წერილის ნომერი: **18-01251643021**
თარიღი: **13/06/2025**

ზოგადი ინფორმაცია	
წერილის ნომერი:	N 60-01251534307
წერილის თარიღი:	2 ივნისი, 2025
განმცხადებელი:	ნინო გაბუნია
განაცხადის N	AR11071433
მისამართი	ქალაქი თბილისი, წყაროს ქუჩა, N 11
საკადასტრო კოდ(ებ)ი:	01.16.02.013.005
ფუნქციური დანიშნულება; კლასი:	საკულტო ობიექტები; II კლასი
ნომენკლატურა/მოთხოვნის შინაარსი:	ახალი მშენებლობა; პროექტის შეთანხმება
მიწის ნაკვეთის სამშენებლოდ გამოყენების პირობები/ გრგ	დოკუმენტის № 7304062 თარიღი: 02/12/2024
არსებული შეზღუდვები	----------
ფართობი:	2643 კვ.მ
მიწის ნაკვეთის მესაკუთრე	საქართველოს სამოციქულო ავტოკეფალური მართმადიდებელი ეკლესია
არსებული ფუნქციური ზონა(ები):	სატყეო ზონა
წარმოდგენილი დოკუმენტაცია	საექსპერტო დასკვნა ტოპო. გეგმა სპეციალური ზონალური შეთანხმება
დასკვნა: დადებითი

შსს საპატრულო პოლიციის დეპარტამენტში განხილულ იქნა თქვენი განცხადება, რომელიც ეხება ქ. თბილისი, წყაროს ქუჩა N 11 ს/კ 01.16.02.013.005-ის მიმდებარედ სამშენებლო დამცავი ღობის განთავსების და არსებული საგზაო/სატრანსპორტო ინფრასტრუქტურის ნაკადების მიმართულების საგზაო მოძრაობის ორგანიზაციის სქემების შეთანხმებას.

ქალაქი თბილისი, წყაროს ქუჩა №11
ს/კ 01.16.02.013.005

დროებითი ღობის და მასზედ დამცავი ქოლგის მოწყობის პერიოდში საგზაო მოძრაობის ორგანიზების დროებითი სქემა.

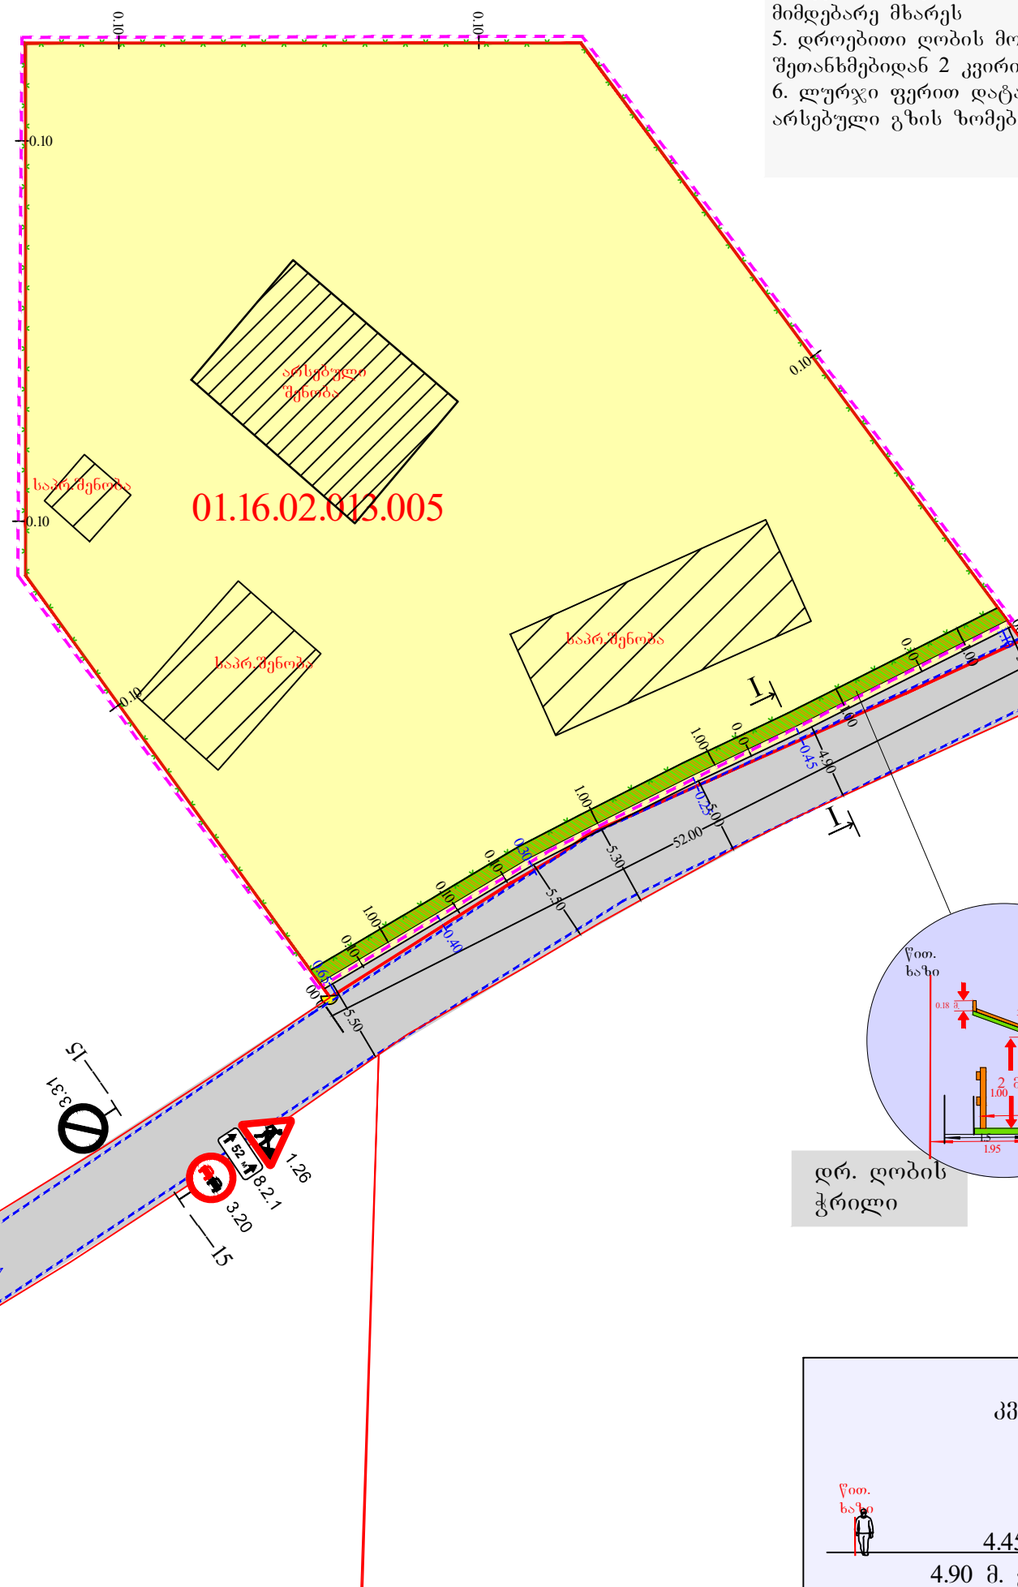
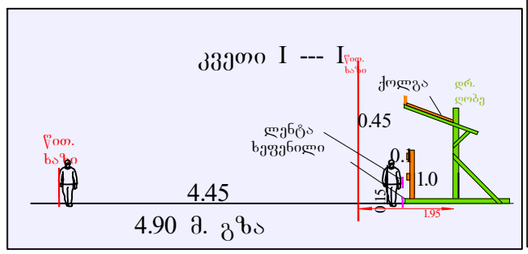
ვითვალისწინებთ რა, ქ. თბილისის მუნიციპალიტეტის სსიპ ტრანსპორტის და ურბანული განვითარების სააგენტოს თანხმობას, შსს საპატრულო პოლიციის დეპარტამენტი ითანხმებს (საგზაო მოძრაობის უსაფრთხოების კუთხით) წარმოდგენილ დროებითი და მუდმივი მოძრაობის ორგანიზაციის სქემებს და არ არის წინააღმდეგი განახორციელოთ სამუშაოები შემდეგი პირობების დაცვით:

- ქვეითად მოსიარულეთა უსაფრთხოების მიზნით დამცავი ღობის ფარგლებში მოეწყოს ქუჩის სავალი ნაწილის მხრიდან ქვეითად მოსიარულეთა ბილიკი, ღობე გზის სავალი ნაწილის მხრიდან გადაიხუროს და ღამის საათებში განათდეს;

- სამშენებლო ობიექტზე მისასვლელი გზა (სამუშაოების განხორციელების პროცესში) აღიჭურვოს მოძრაობის რეგულირების ტექნიკური საშუალებებით შეთანხმებული სქემების შესაბამისად, ხოლო მიმდებარე ტერიტორიაზე არსებულ მოძრაოის ორგანიზების ტექნიკურ საშუალებებს გაუკეთდეს დროებით დემონტაჟი ან შეიფუთოს;

მშენებლობის პერიოდში საგზაო მოძრაობის ორგანიზების დროებითი სქემა

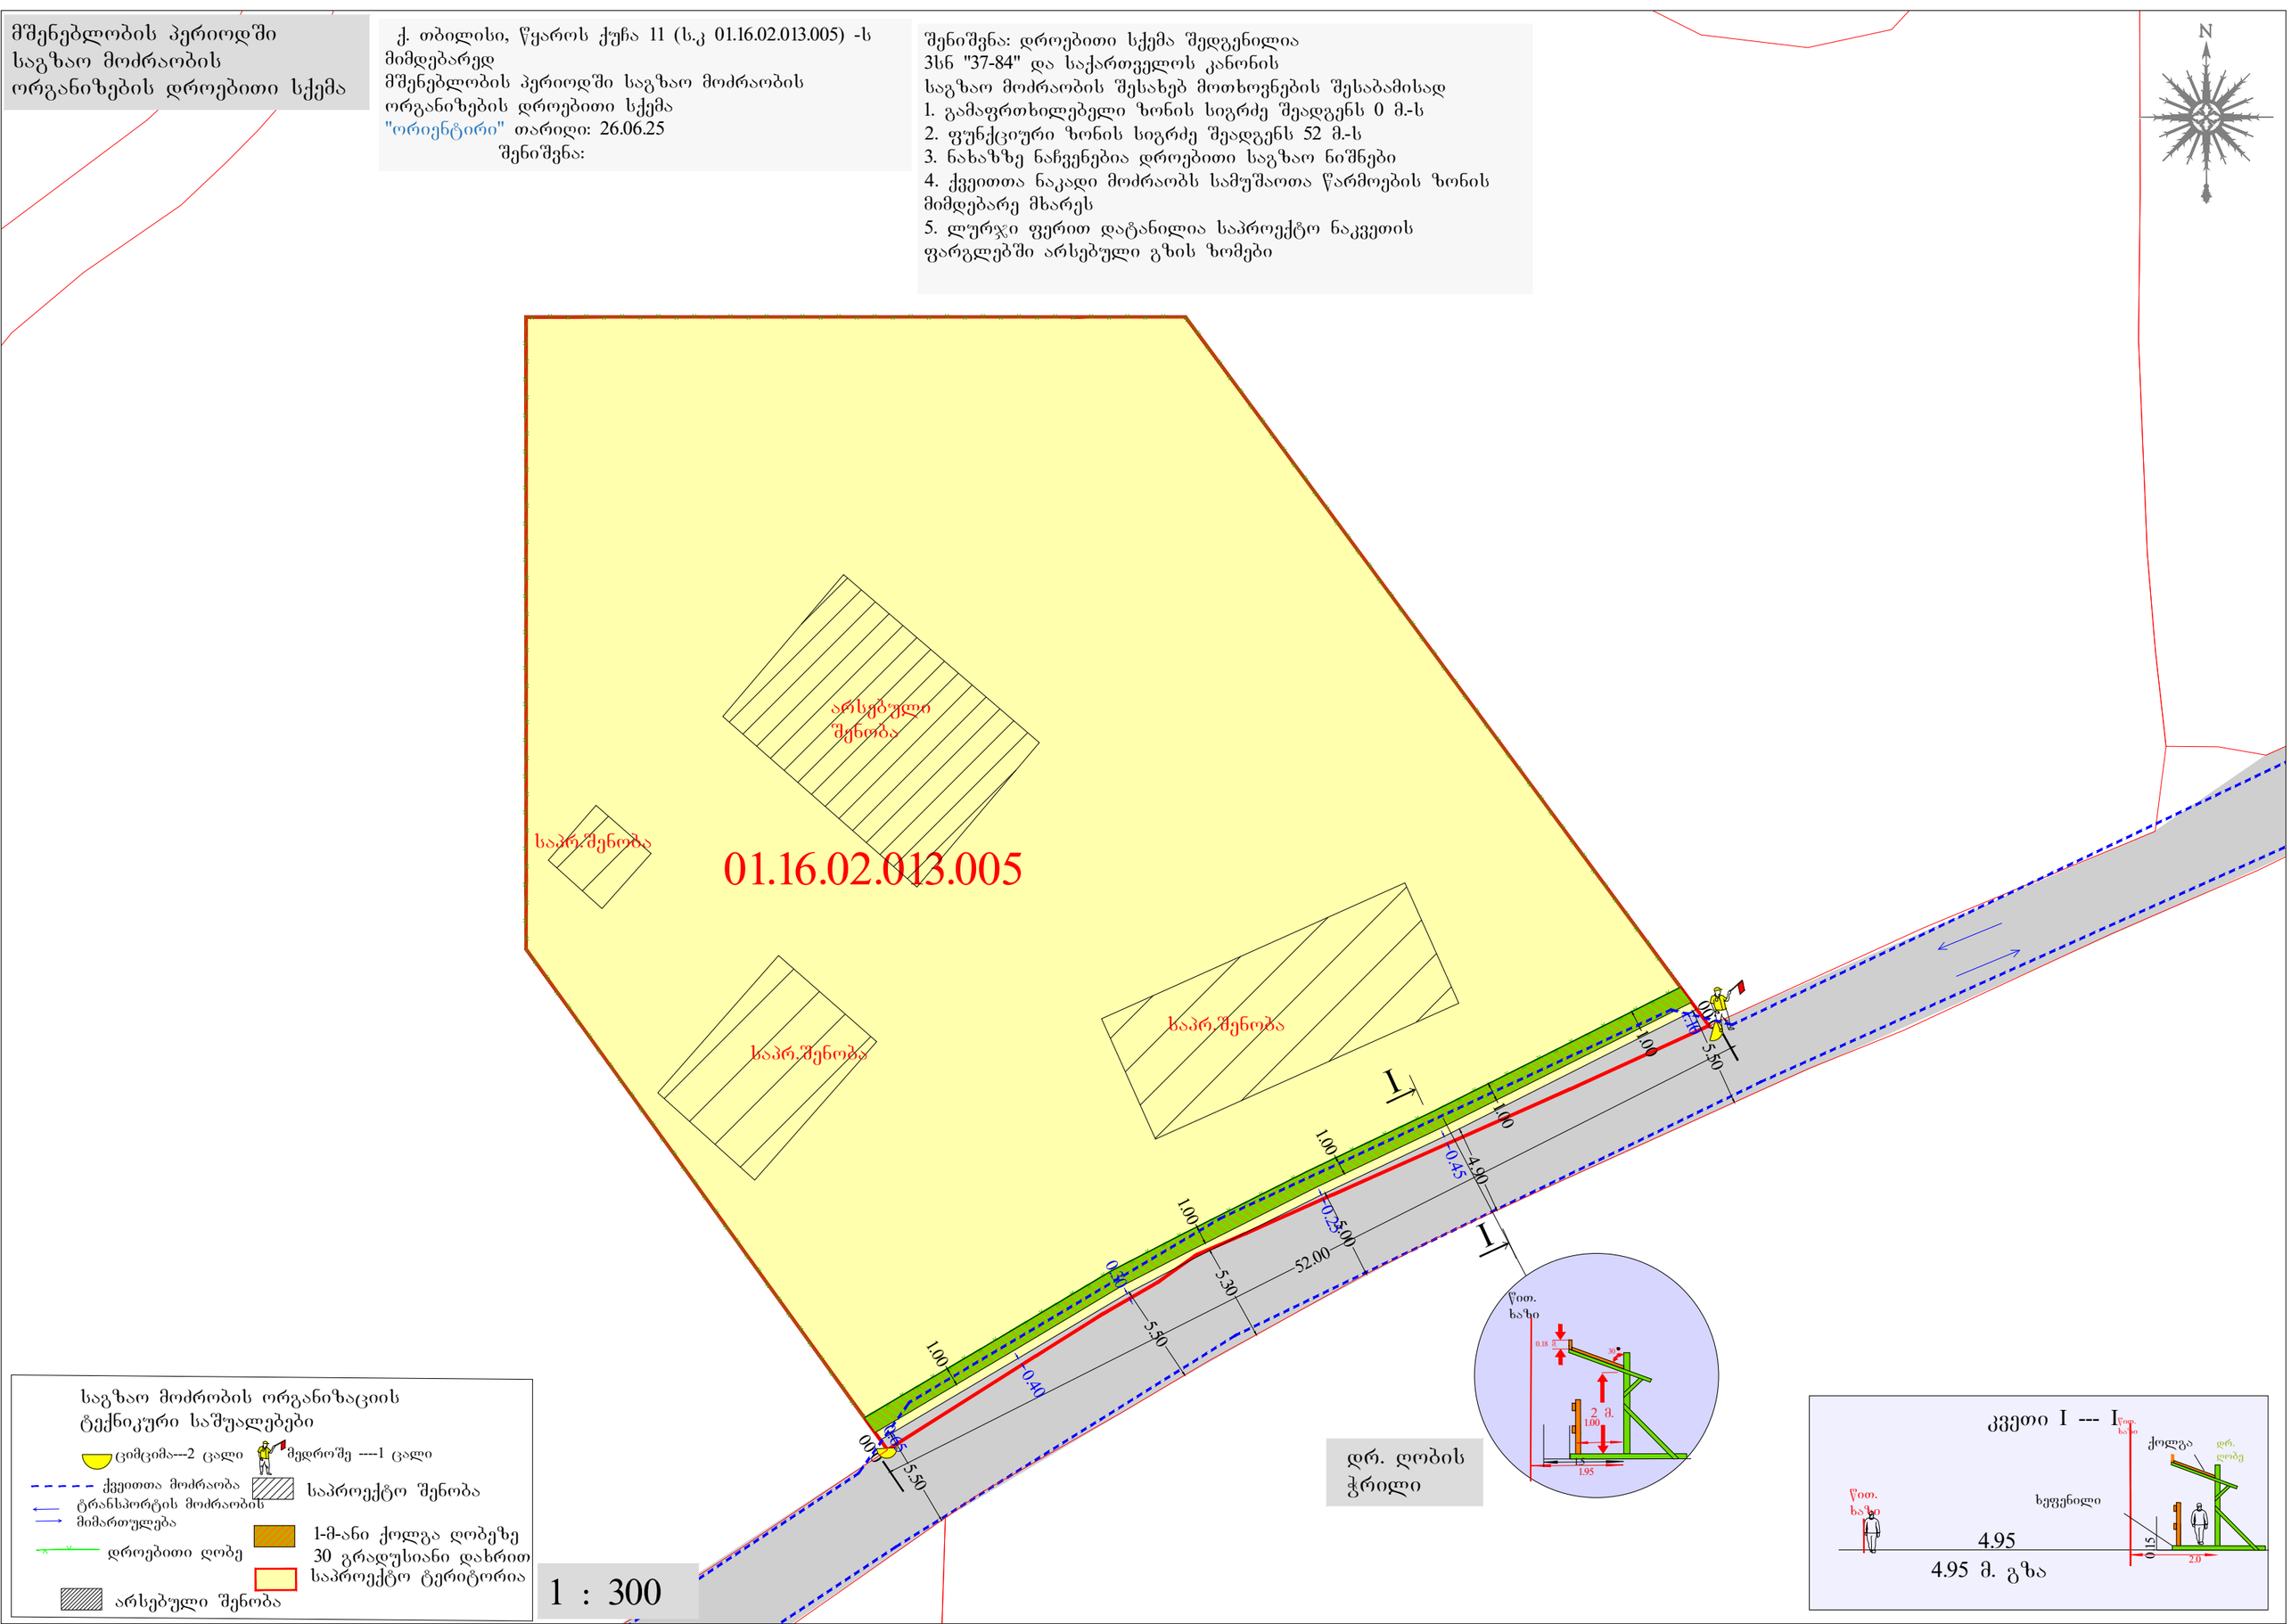
დაკმაყოფილდეს 2025 წლის 18 აგვისტოს № 01252301112 -16 განცხადება და შეთანხმდეს ქალაქ თბილისში, წყაროს ქუჩა, N 11-ში არსებულ მიწის ნაკვეთზე (საკადასტრო კოდი: 01.16.02.013.005) საგზაო მოძრაობის ორგანიზების სქემა თანდართულ ბმულზე არსებული დანართის შესაბამისად.

სამუშაოების მიმდინარეობის პერიოდში, საგზაო მოძრაობის ორგანიზების დროებითი სქემის მიხედვით გათვალისწინებული საგზაო ნიშნები უნდა განთავსდეს მოძრავ დგარზე, რათა არ დაზიანდეს მიმდებარე ტერიტორიაზე არსებული ინფრასტრუქტურა.

იმ შემთხვევაში, თუ სამუშაოებისათვის საჭირო დროებითი და არსებული საგზაო ნიშნები ეწინააღმდეგება/ხელს უშლის ერთმანეთს, საჭიროა უკვე არსებული საგზაო ნიშნები შეიფუთოს, ხოლო სამუშაოს დასრულებისთანავე დემონტაჟი უნდა გაუკეთდეს დროებით დამონტაჟებულ საგზაო მოძრაობის ორგანიზების ტექნიკურ საშუალებებს და ქუჩის სავალი ნაწილი (ყველა შეფუთული ნიშნის ჩათვლით) მოყვანილი იქნას პირვანდელ მდგომარეობაში.

საგზაო მოძრაობის ორგანიზების სქემა(დასრულებული ვარიანტი)

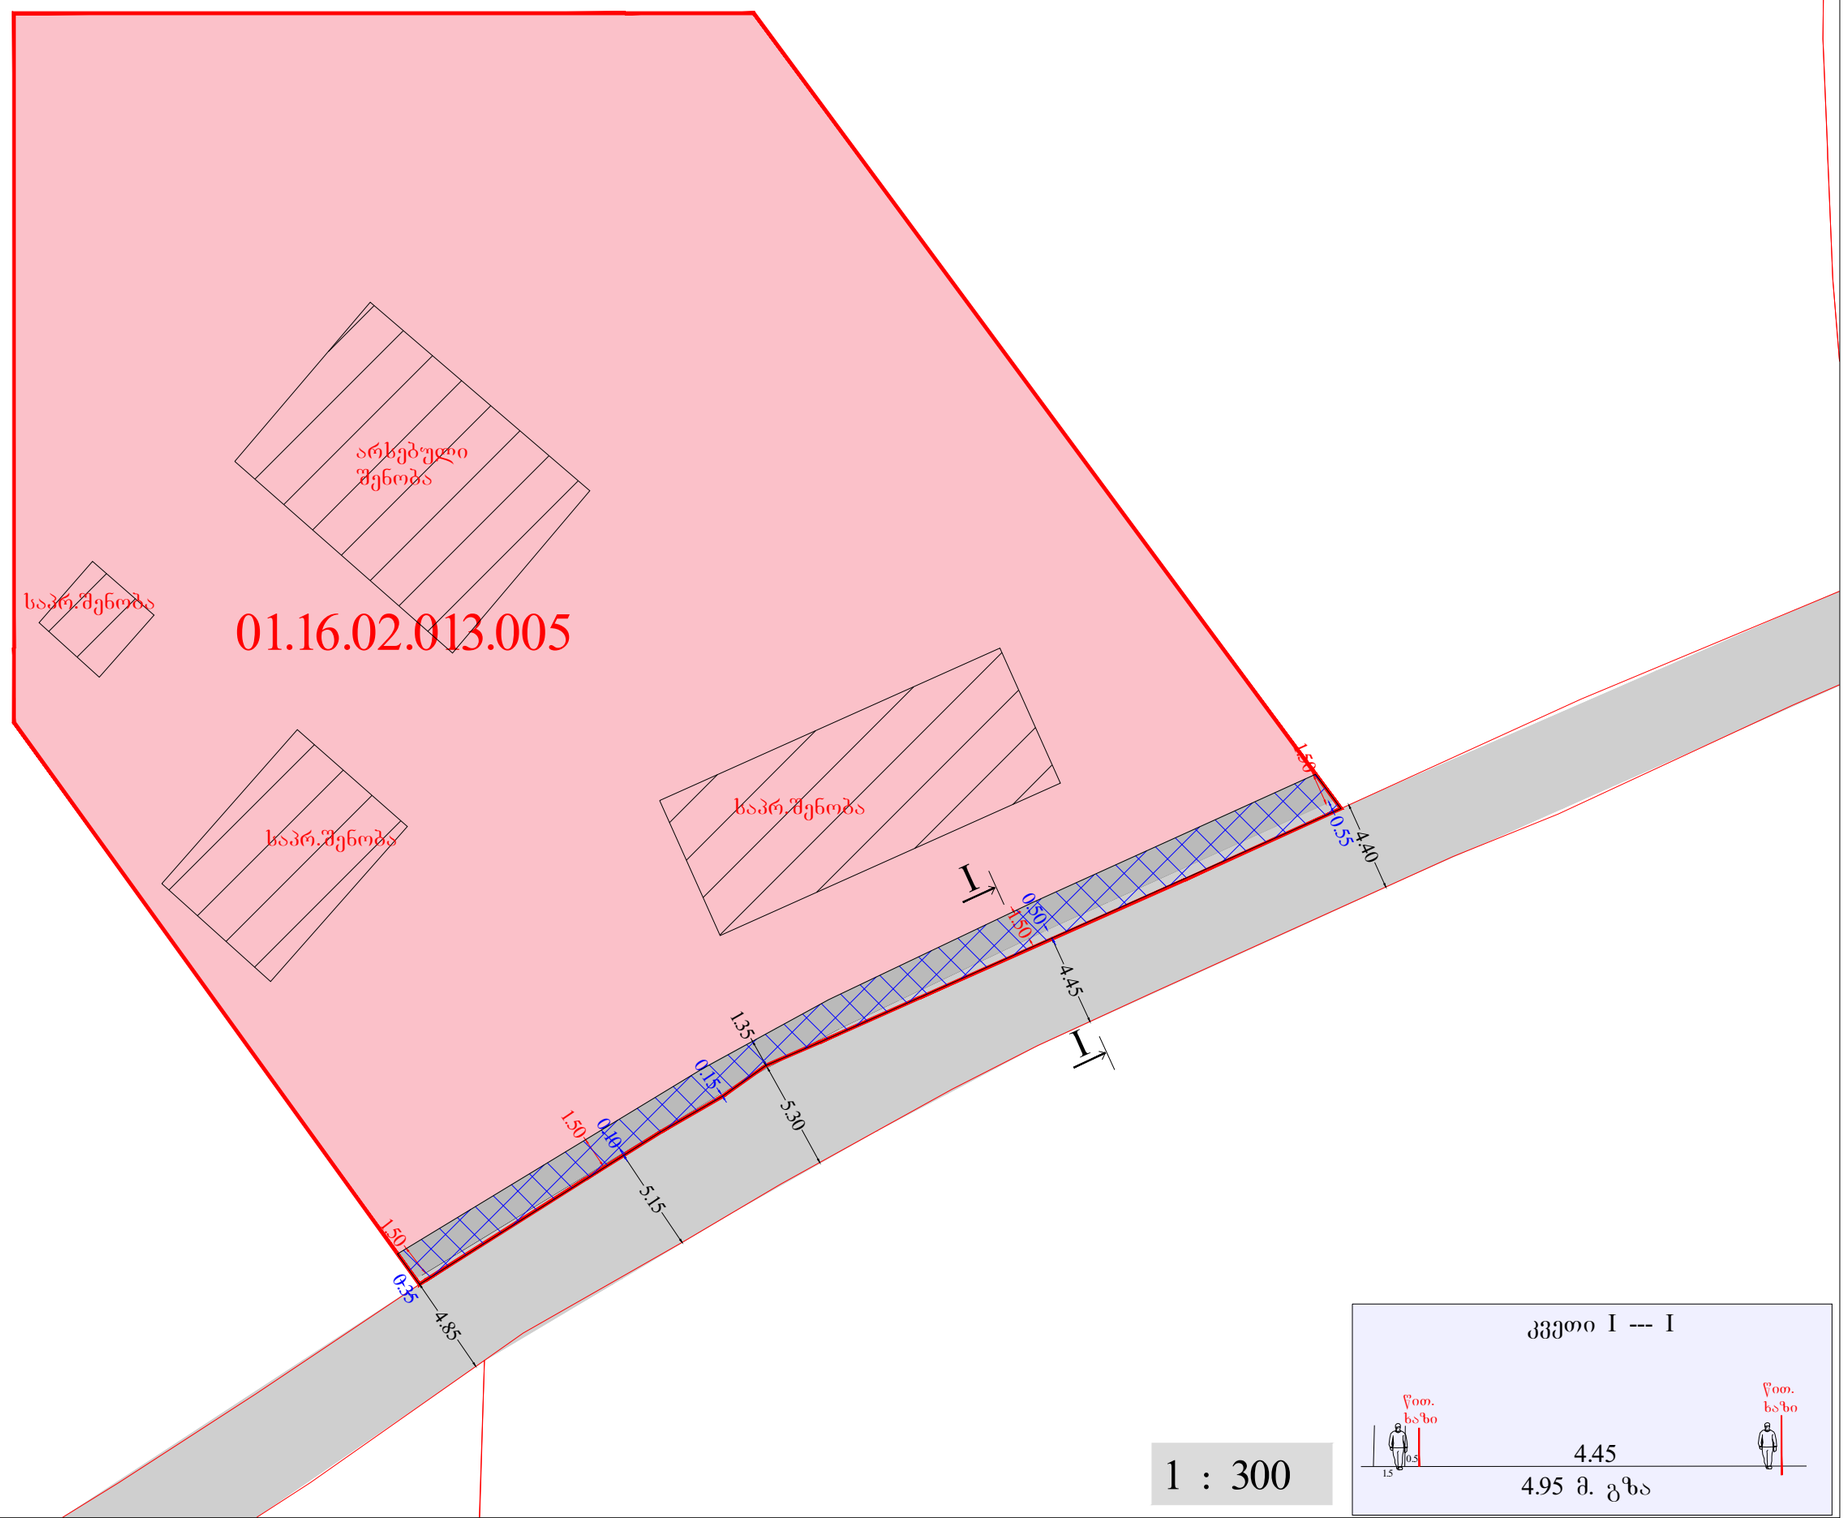
წარმოდგენილი საგზაო მოძრაობის ორგანიზების სქემა სააგენტოს მიერ შეთანხმდა იმ პირობით, რომ სამანქანო გზისა და ტროტუარების ნაწილი, რომელიც მდებარეობს საკადასტრო საზღვრებში, დაიტვირთება საჯარო სერვიტუტით, ხოლო სერვიტუტის არეალის განსაზღვრა მოხდება ტროტუარის დასაწყისიდან ტროტუარის დასასრულამდე სამანქანო შესასვლელ-გამოსასვლელი გზის ჩათვლით.
